Meie 09.01.2024 nr 7.1-1/24/80-2

**Otepää vald Keeni küla Keeni raudteejaam
kinnistul SSP 7.2 Keeni autotrafopunkt ehitusloa
eelnõu kooskõlastamata jätmine**

Ehitusluba antakse SSP 7.2 Keeni autotrafopunkt ehitamiseks. Ehitusloa aluseks on eelprojekt „SSP 7.2 Keeni autotrafopunkti projekteerimine, lõik 4 Tartu-Valga“ (peaprojekterija Ardanuy Ingenieria S.A., töö nr 4005).

Joonis 1. Ristumiskoha pikikallete kujundamine

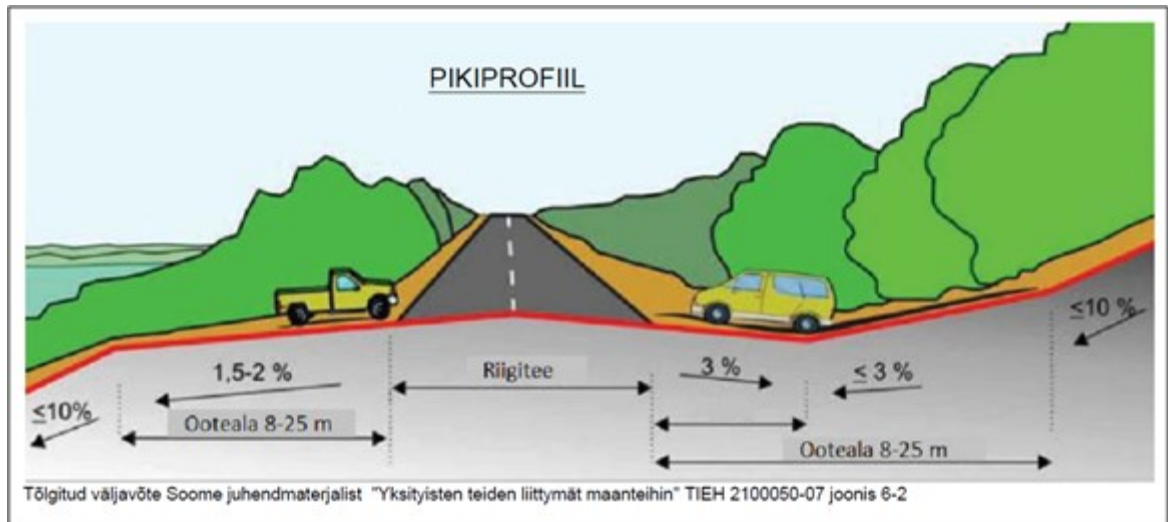
10. Ristumiskoht projekteerida riigiteega võimalikult täisnurga all. Ristumiskoha pikikalded määrata vastavalt alltoodud joonise põhimõtetele arvestusega, et riigitee alusele maale sademeveett üldjuhul ei juhita.
